# FERME DE LERINS - PROJET DE MODERNISATION ET DE REGULARISATION DU SITE

Mémoire de réponse à l'avis de la Mission Régionale d'Autorité  
Environnementale (MRAe) N° 2023APPACA64/3547

Décembre 2023

Figure 1 - Carte des structures existantes et des structures prévues

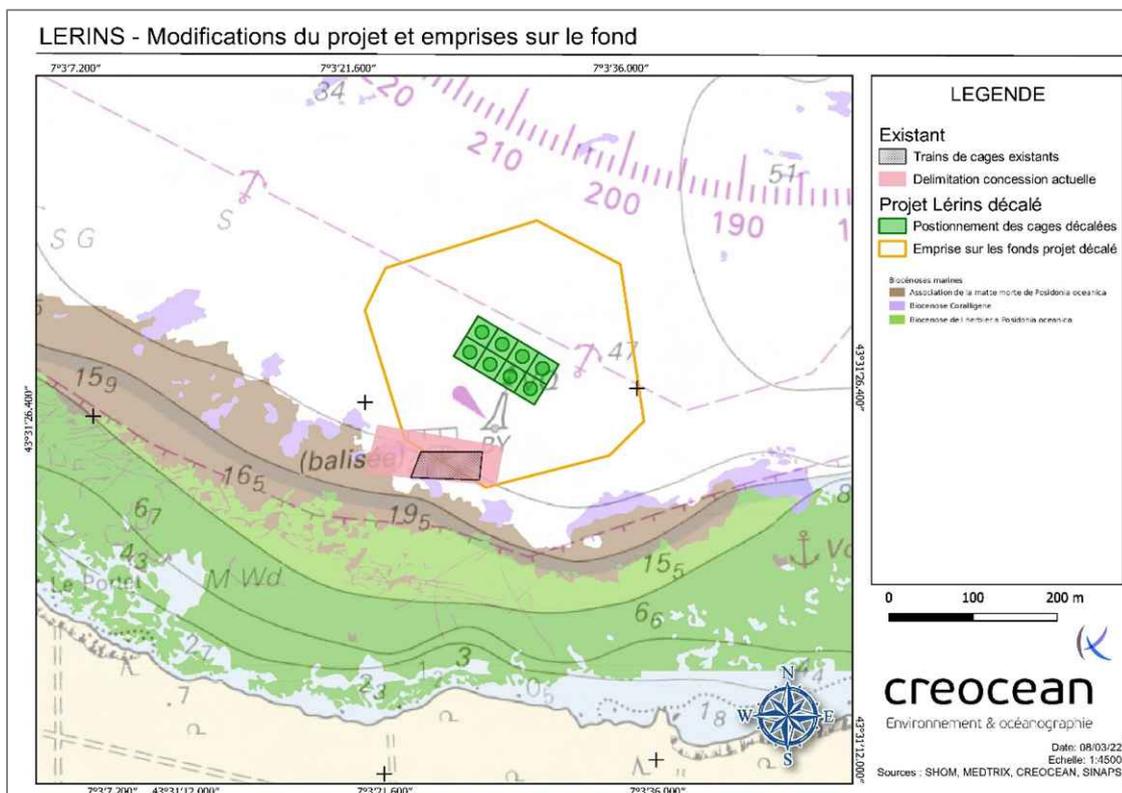
La MRAe constate que l'étude d'impact n'évalue pas les incidences du démantèlement des infrastructures existantes. Son périmètre doit donc être revu afin d'intégrer ces travaux compte tenu que la création du nouveau site aquacole et le retrait des infrastructures actuelles constituent un même projet dont il convient, conformément aux dispositions de l'article L122-3 CE, d'analyser les impacts dans leur globalité et, notamment, de préciser la nature des travaux de retrait, leurs incidences et les mesures pour y remédier.

La MRAe recommande de revoir le périmètre du projet et de l'étude d'impact en intégrant le retrait des infrastructures existantes, et de compléter le dossier en conséquence.

Le détail du projet inhérent aux démantellements du site actuel n'est en effet pas précisé dans la partie description du projet mais cette partie du projet est prise en compte dans le détail des Incidences du projet Chapitre 5 et la partie mesures visant à éviter, réduire et compenser chapitre 6.3.2 dans l'évaluation environnementale.

Pour ce qui est de la définition de l'aire du projet, le détail donné dans le chapitre 3.2 prend bien en compte les infrastructures du site actuel. Il est à noter que les deux sites se superposent en partie comme le souligne la carte suivante.

**Figure 3 - Schéma des ancres types choisies pour le projet**

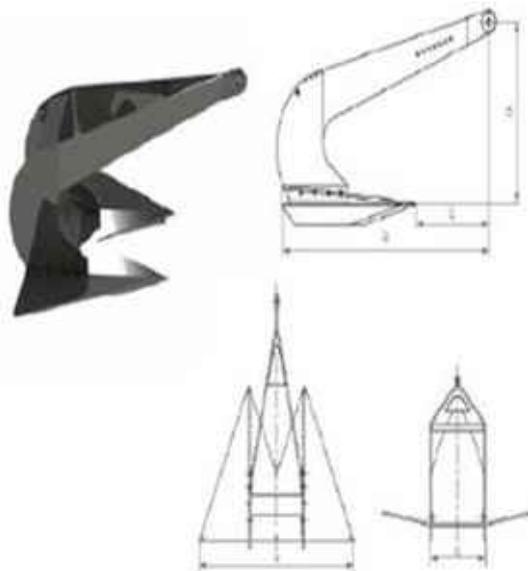
compléter l'analyse en intégrant dans l'étude d'impact la compatibilité du projet avec la disposition A7 : « réduire les pertes physiques des habitats génériques et particuliers liées aux activités et usages maritimes ».

Les nouvelles installations ayant une emprise sur les fonds sont limitées aux ancres et à leur chaîne de lestage. Il y aura 17 ancres en tout, elles auront un poids maximum de 1T mais nous attendons encore un retour de l'étude de dimensionnement finale. Cela pourrait être moins.

Les ancres sont prévues pour s'enfoncer dans le substrat, sachant qu'elles seront toutes positionnées sur du substrat meuble type sable. L'enfoncement est prévu sur 50 cm.

Un schéma des ancres est donné ci-après. En surface, elles occupent moins d'un mètre carré chacune, ce qui représente une emprise totale maximum de moins de 17m<sup>2</sup>.

Les chaînes auront une maille de 32 mm et une longueur de 27,5 m posée sur le fond pour chaque chaîne, soit un total de  $0,032 \times 27,5 = 0,88$  m<sup>2</sup> d'emprise. Ce qui représente un total de moins de 17,9 m<sup>2</sup>.

Figure 5 -Carte des modélisations à l'échelle de la masse d'eau pour les deux projets

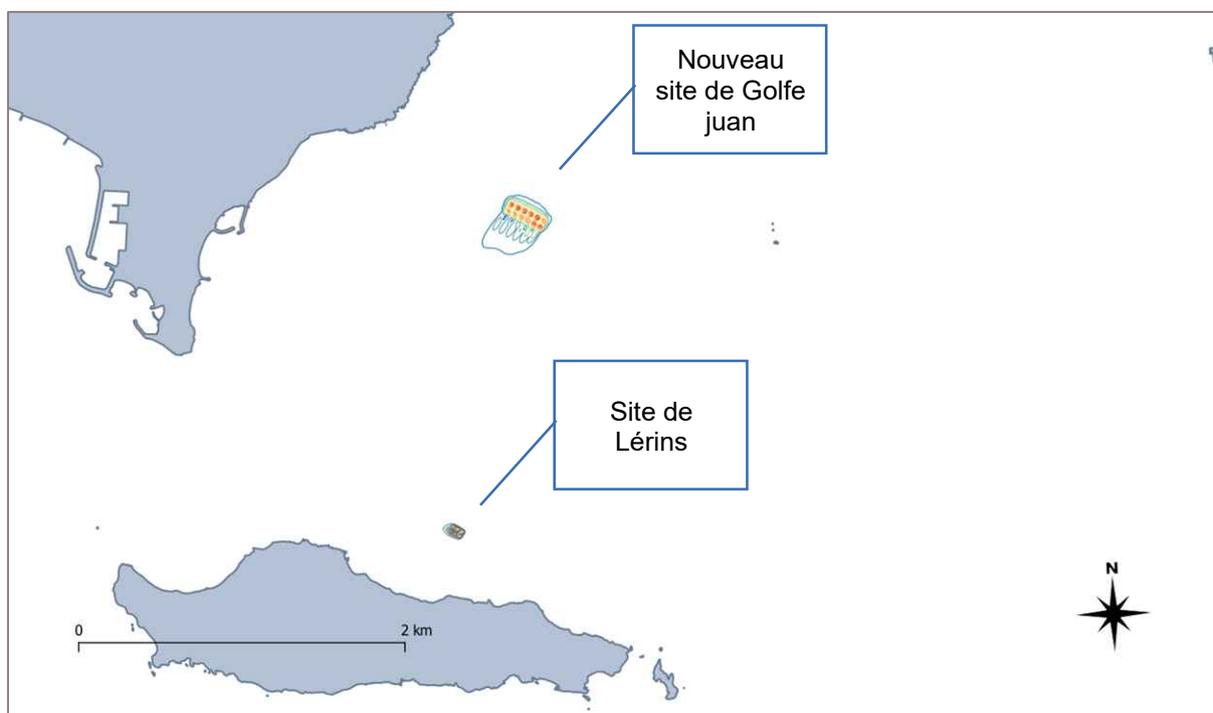
La MRAe relève toutefois que l'analyse des effets cumulés avec d'autres projets existants ou approuvés est absente. Une vision plus élargie au niveau de la masse d'eau est nécessaire, en lien avec les deux autres sites aquacoles situés à proximité.

La MRAe recommande d'analyser les effets cumulés notamment avec les sites aquacoles situés dans la masse d'eau et, si nécessaire, de mettre en place des mesures d'évitement, de réduction voire de compensations appropriées.

Cette approche d'effets cumulés des deux projets n'a en effet pas été réalisée car les aires d'influence des deux projets aquacoles ne se chevauchent absolument pas. Les cartes suivantes permettent de visualiser les incidences en lien avec les dépôts de fèces engendrés par les deux sites. Elles sont issues des résultats des deux modélisations réalisées dans le cadre des projets distincts du nouveau site de Golfe Juan et du site de Lérins.

Les aires de dépôts maximales sont restreintes aux abords proches des sites aquacoles et sont distants de 1,7 km. De plus, la courantologie locale montre bien que les aires de dispersion des éléments solubles seront-elles aussi distinctes.

Il n'y aura donc pas d'effets cumulés des deux projets sur l'environnement marin et pas de mesures spécifiques à prévoir.

**Figure 6 - Cartographie des biocénoses avec les infrastructures existantes et projetées**

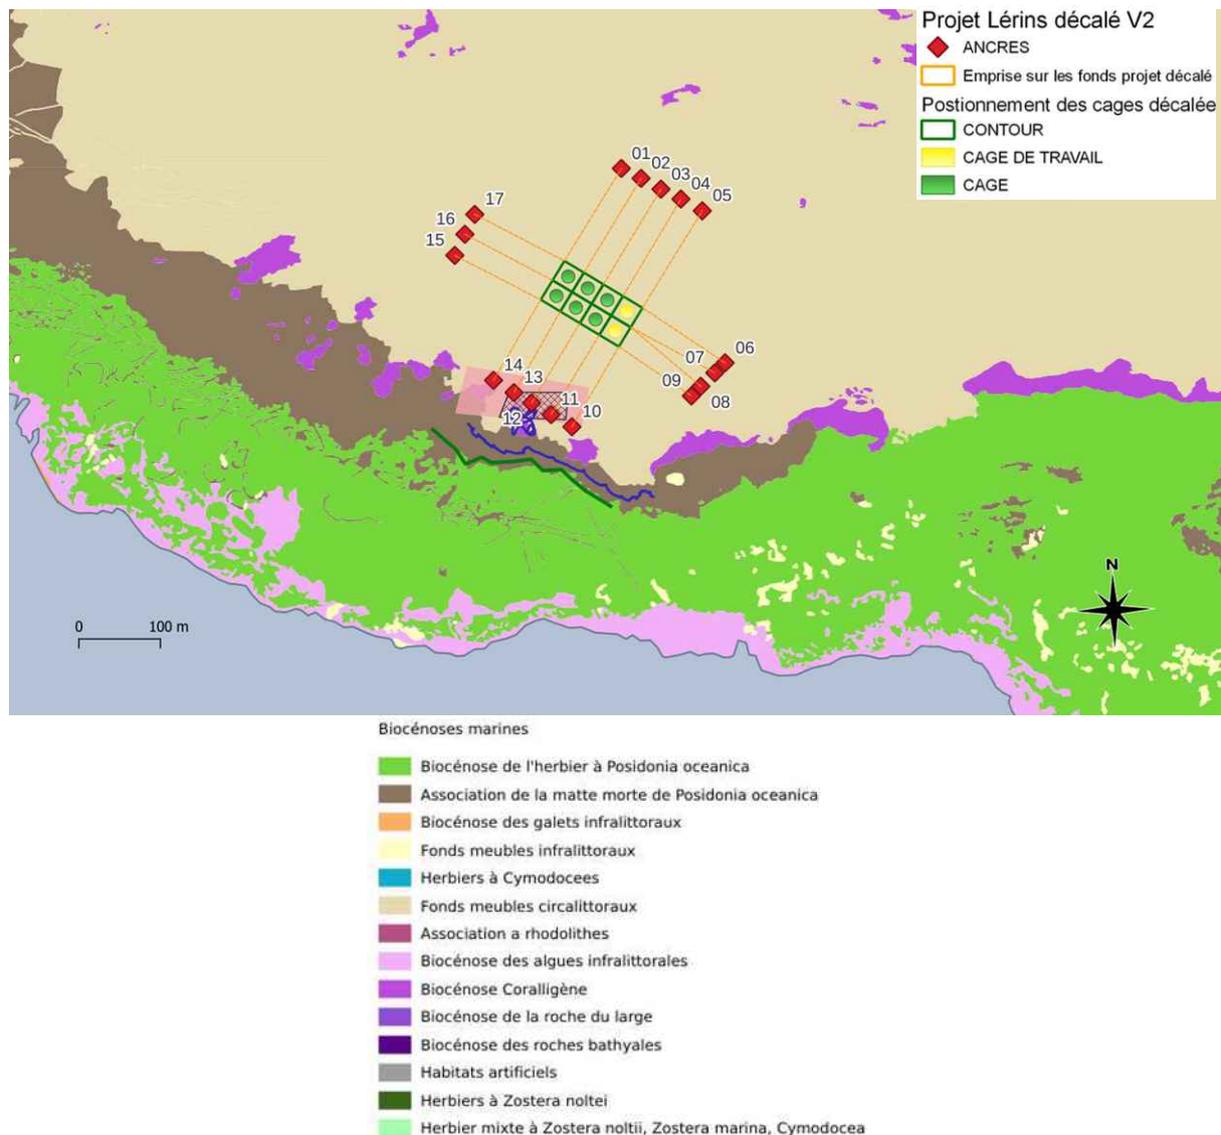
La MRAe recommande d'étendre les inventaires sur le site concerné par les travaux de retrait des infrastructures actuelles, afin d'identifier l'ensemble des enjeux du projet. Elle recommande également de compléter le dossier par des cartographies permettant de localiser précisément l'emplacement de la totalité des installations actuelles et projetées afin de s'assurer que l'analyse des impacts est proportionnée aux enjeux des biocénoses et de mettre en place, le cas échéant des mesures d'évitement, de réduction voire de compensations appropriées.

Les inventaires réalisés dans le cadre du projet ont été réalisés en prenant la totalité des espèces rencontrées en considération, mais les listings d'espèces complets n'ont pas été intégrés dans le dossier pour ne pas l'alourdir. Des inventaires ont été réalisés au niveau des infrastructures existantes, plongée 1, au niveau de la matte morte et des ancrages actuel, puis au niveau de la limite supérieure de l'herbier de Posidonie (limite tracée entre herbier vivant et herbier mort ou matte morte), puis au niveau d'une station dite de référence au niveau de la pointe du vengeur. Les détails sont donnés dans le chapitre 4.2.2.2 de l'évaluation environnementale.

La figure suivante donne la localisation des plongées à proximité du site et le placement des infrastructures actuelles et projetées.

Les mouillages et chaînes des nouvelles structures sont situées exclusivement sur des fonds meubles de sable (Fond meubles circalittoraux sur la carte). Les herbiers de Posidonie se situent à 60 m au plus proche de l'herbier de Posidonie, et à 5 m au plus proche des roches de coralligène mais en contre bas du tombant. Ces infrastructures une fois en place n'auront donc aucune incidence sur les fonds.
